パブリックコメントで頂いたご意見

川上ダム建設事業の検証に係る検討に関する意見募集について

図-1 昭和47年台風20号1.53倍洪水

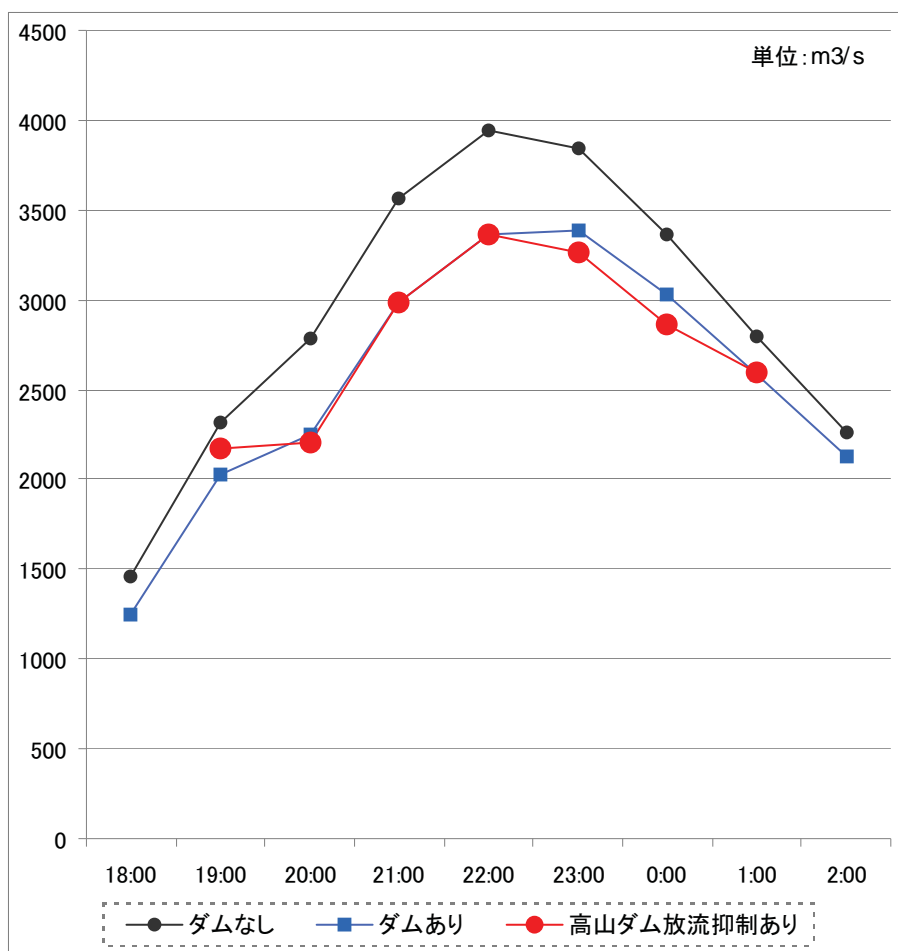
ビジュアルにするため、表-5の岩倉地点流量の「ダムなし」、「ダムあり」、及び「高山ダム放流抑制あり流量」を、グラフで示したのが下の図-1です。

図-1のグラフは、高山ダムにおける洪水調節は川上ダムの洪水調節と同等ないしそ

これまで、川上ダムの最大の治水目標である昭和47年台風20号1.53倍洪水に対し、高山ダムで表-4のようなダム操作の変更により、ダムなしによる下流への流量増をキャンセルすることができる点で代替案が成立つことを検証してきました。

図-2 高山ダム、青蓮寺ダムにおける放流抑制量累計と
高山ダムのダム湖内の正味貯水増加量

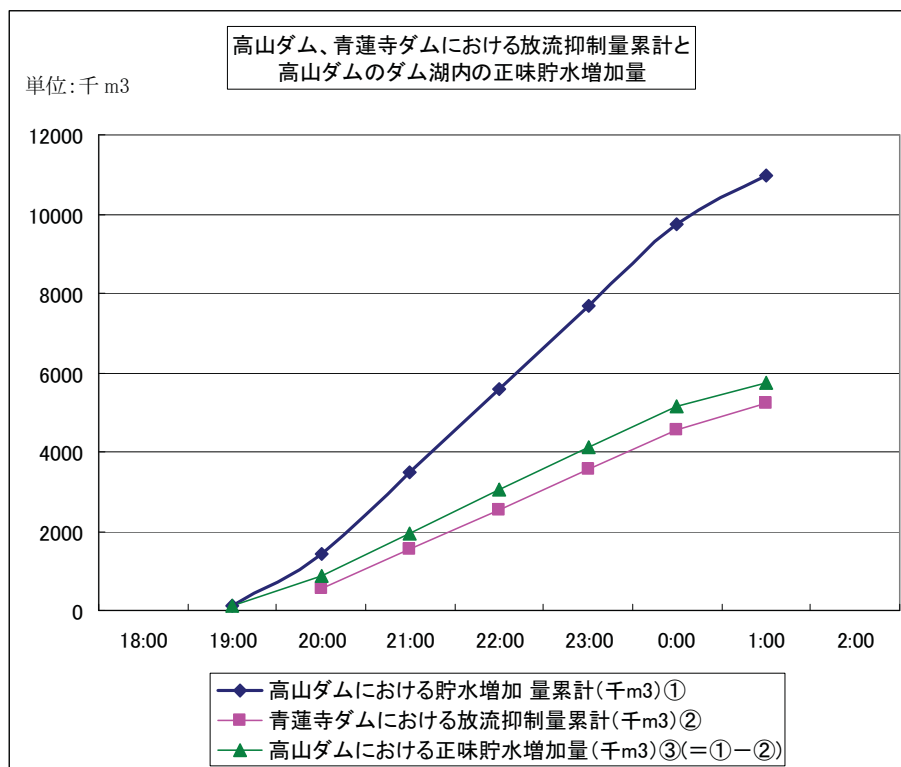
理解をしやすくとの思いから、表-9をグラフにしたのが図-2です。紺の線は、青蓮寺ダムにおける洪水調節がないと仮定した場合の高山ダムにおける放流抑制量累計

(ダム貯水増加量累計)を表します。ピンクの線は、青蓮寺ダムで洪水調節をした場合の青蓮寺ダムにおける放流抑制量累計(ダム貯水増加量累計)を表します。紺の線が示す値からピンクの線の示す値を差し引いた値が高山ダムにおける正味貯水増加量を示す値で、それが緑の線です。

図－1 実績一日最大配水量及び計画一日最大配水量の推移

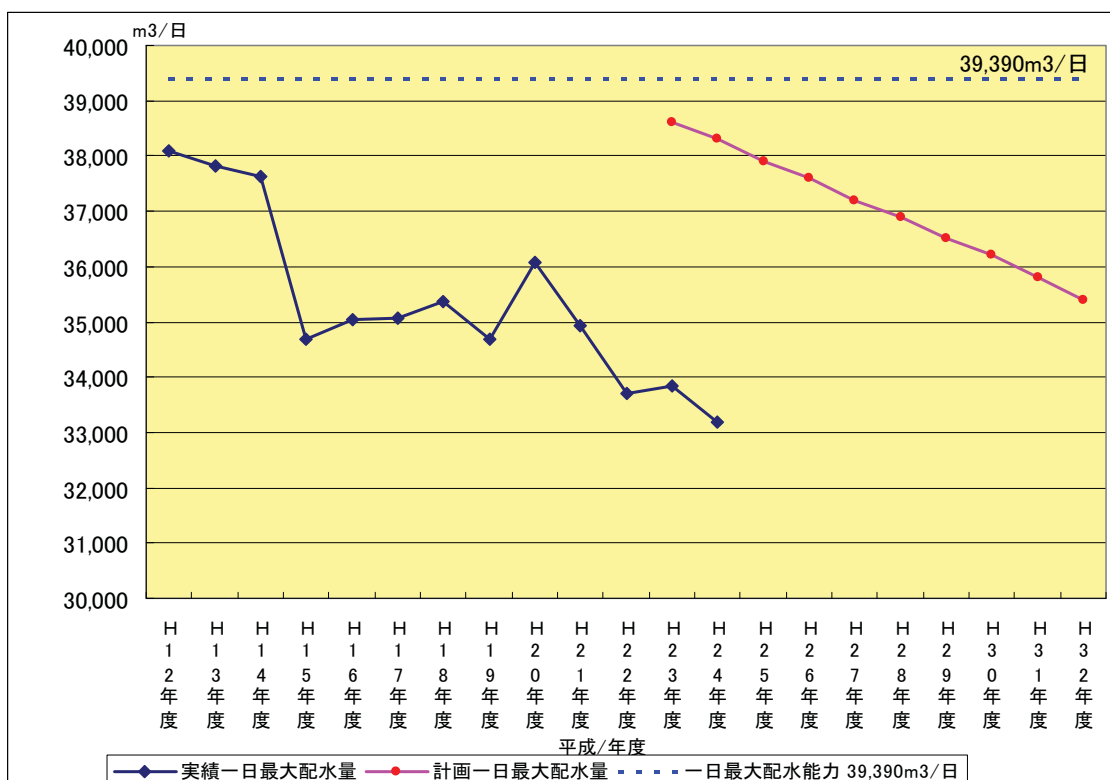
なお、これら二つの表、実績一日最大配水量及び計画一日最大配水量をまとめてグラフで示したのが、図－1です。

しかし、前掲の図-1 で、一日最大配水能力と計画一日配水量を比較しますと、平成 23、24 年度では 1,000m³/日程度の余裕しかなく厳しい状況での譲渡可能の判断です。水道ビジョンの性格からして安全側が相当働いているのは当然ですが、それでも 0.19m³/s の水利権譲渡は可能といえます。
